**INFORME DE HITO DE CONTROL**  
**N° 017-2025-OCI/2682-SCC**

**“PROCESO DE CONTRATACIÓN DE LA OBRA: CREACIÓN  
DEL SERVICIO DE AGUA POTABLE Y SISTEMA DE  
DISPOSICIÓN SANITARIA DE EXCRETAS EN LA  
LOCALIDAD MUYOC DEL DISTRITO DE GREGORIO PITA -  
PROVINCIA DE SAN MARCOS - DEPARTAMENTO DE  
CAJAMARCA”**

**HITO DE CONTROL N° 04 – VALORIZACIÓN DE OBRA N° 4**

**Fotografía n.º 6:** Tarrajeo fisurado y fracturado de la columna - UBS 60.

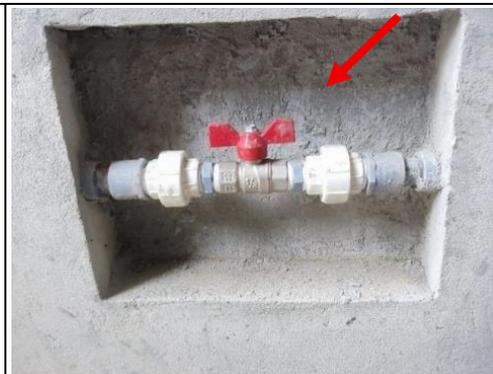
Durante la inspección física a las Unidades Básicas de Saneamiento (UBS) que forman parte del sistema de saneamiento básico, se evidenciaron deficiencias en los acabados de tarrajeo de varias casetas, en particular, las UBS n.º 12 y 59 del sector 1, así como las UBS n.º 60, 61, 83, 84, 85 y 4 del sector 2, que presentan un acabado final de tarrajeo con pulido y textura no uniformes en las áreas de ducha, así como el tarrajeo frotachado de la falsa columna para la tubería de ventilación que está despostillado e incompleto; tarrajeos de paredes, vigas y columnas deteriorados; y colocación de accesorios de agua en la caja de válvulas sin previamente efectuado el tarrajeo, tal como se evidencia en las siguientes fotografías:

Sobre el particular, las especificaciones técnicas del expediente técnico de las partidas “03.01.01.06.01, 03.02.01.06.01 TARRAJEO INTERIOR CON MORTERO 1:5X1,5 CM (INCLUYE COLUMNAS EMPOTRADAS), 03.01.01.06.02, 03.02.01.06.02 TARRAJEO INTERIOR CON MORTERO IMPERMEABILIZANTE 1:5X1,5 CM ACABADO PULIDO; 03.01.01.06.03, 03.02.01.06.03 TARRAJEO EXTERIOR DE COLUMNAS, VIGAS C/MORTERO 1,5X1,5CM ACABADO FROTACHADO”, establecen que, la superficie tarrajeadada debe quedar plana y acabada.

**Imagen n.º2**  
**Falsa columna en tubería de ventilación**

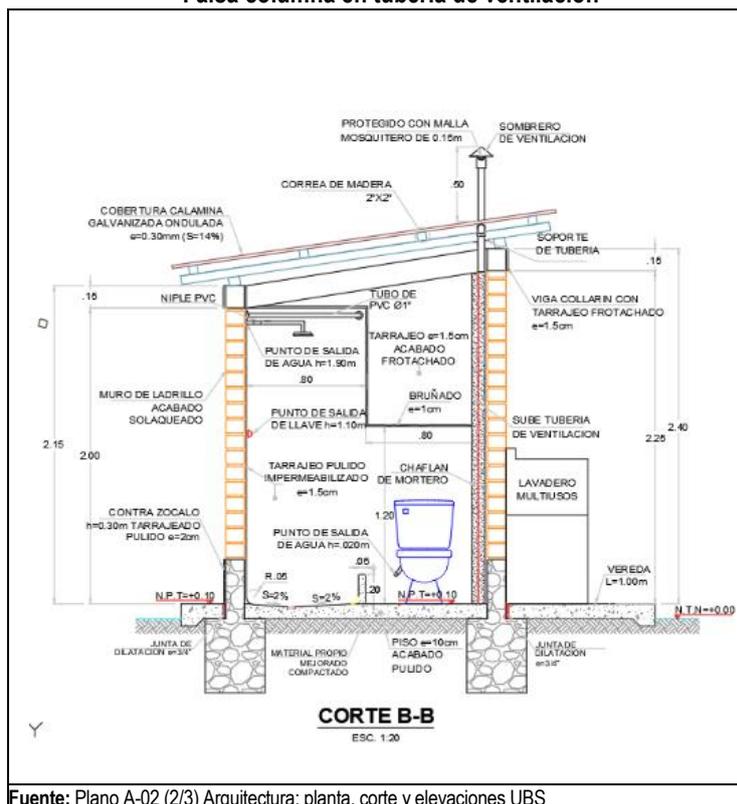
Así mismo, respecto a la falsa columna de la tubería de ventilación; el plano A-02 (2/3) Arquitectura: planta, corte y elevaciones UBS, muestra que estas deben llegar hasta a viga, cubriendo todo el tubo, tal como se muestra en la siguiente imagen:

**Imagen n.º4**  
**Detalle de traslape de calamina**

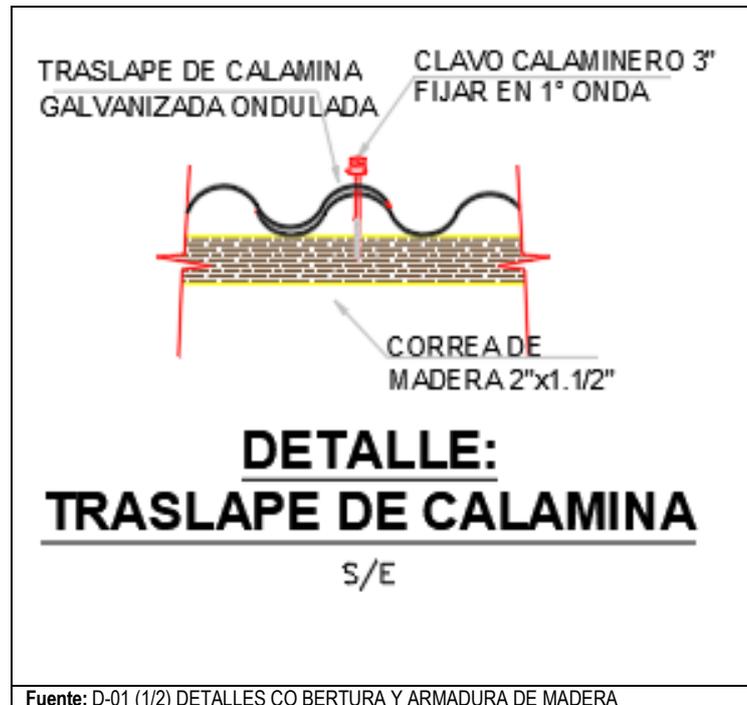
Durante la visita de inspección a las UBS n.º 59, 53, 11 del sector 1, así como los UBS n.º 60, 61, 83 del sector 2; se evidenciaron deficiencias constructivas en la instalación de los techos de calamina, como es el caso de la fractura de los tarrajeos de las vigas de concreto, corte de las vigas de concreto para colocar las vigas de madera, colocación de vigas de madera sobre restos

de mezcla de concreto, traslape inadecuado de las planchas de calamina (traslape menor a dos ondas), además los anclajes del techo no tienen una instalación estandarizada en las diferentes casetas, pues se observa que los métodos y tipos de anclajes utilizados varían entre ellas; no existiendo un criterio unificado para la fijación del techo, lo cual puede comprometer la estabilidad y seguridad de la estructura, tal como se evidencia en las siguientes fotografías:

Asimismo, el plano D-01 (1/2) DETALLES COBERTURA Y ARMADURA DE MADERA que forma parte del expediente técnico, indica que, el traslape de la calamina debe ser de dos ondas, tal como se observa en la siguiente imagen:

**Imagen n.º3**  
**Caja de registro**

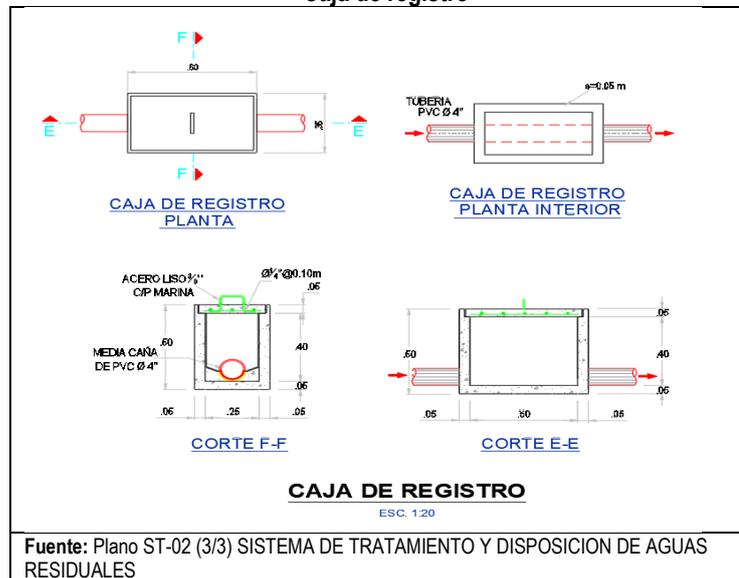
Durante la visita de inspección a los UBS n.º 59, 53, 14, 12, 11, 21 (sector 1) y los UBS N.º 60, 61, 63, 62, 83, 4, 85, 84, 88 y 87 (sector 2); se constató que todas las cajas de registro de desagüe instaladas son prefabricadas; sin embargo, no cuentan con asas y tampoco presentan el nombre del fabricante ni la fecha de fabricación, por lo que se desconoce su procedencia, **como se puede observar en la siguiente fotografía**. Esta situación contraviene lo establecido en la norma técnica NTP 334.081, la cual exige que todas las cajas y módulos estén rotulados de manera legible con la marca o nombre del fabricante y la fecha de fabricación.

Al respecto, el plano ST-02 (3/3) SISTEMA DE TRATAMIENTO Y DISPOSICION DE AGUAS RESIDUALES, indica que las tapas deben ser de concreto armado y llevar un asa, tal como se muestra en la siguiente imagen:
